Planänderung Vergrößerung Technikräume / Anpassung Flucht- / Rettungskonzeption

Umgestaltung des Bahnknotens Stuttgart
Ausbau- und Neubaustrecke Stuttgart – Augsburg
Bereich Stuttgart–Wendlingen mit Flughafenanbindung

Grunderwerbsplan Lageplan km 5,355 ... 6,258	Datum: 08/03 Name: KVO
	Bearbeiter: 08/03 RHA
	Maßstab: 1:1000

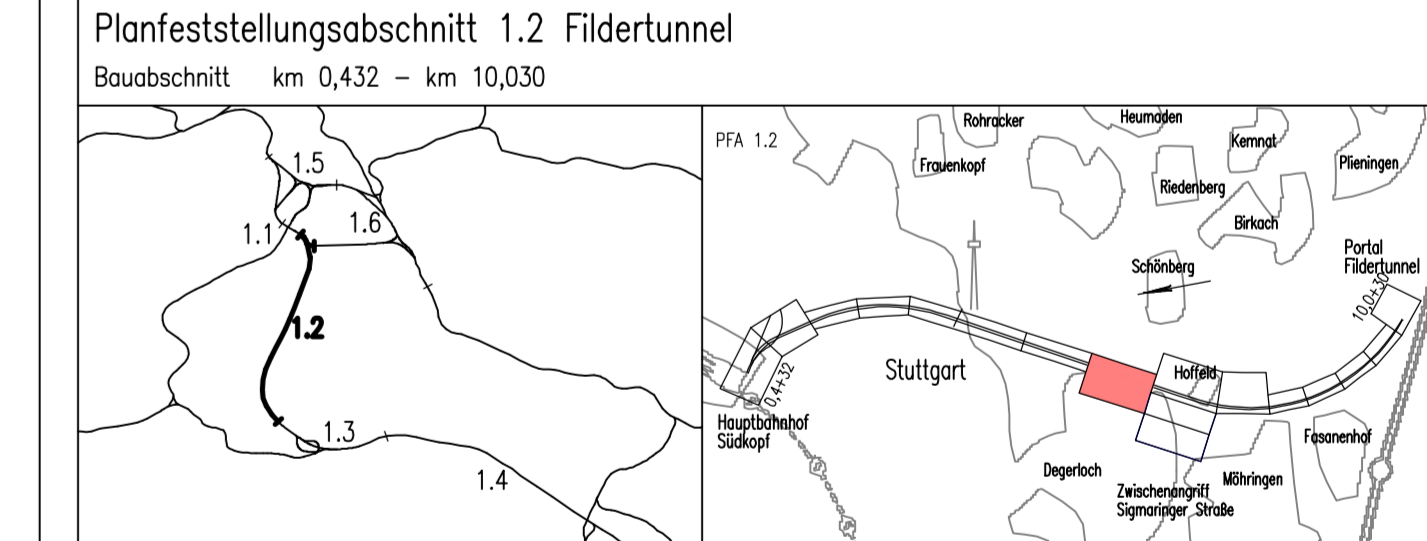
Vergrößerung nördl. Technikraum Verbindungsbauwerk 6	Drost	09.03.2015
Dämmringe	Schölzel	29.07.2010
Verbindungsbauwerk „Dämmringe“	Heuer	29.03.2010
Index:	Änderungen bzw. Ergänzungen	Name: Datum:
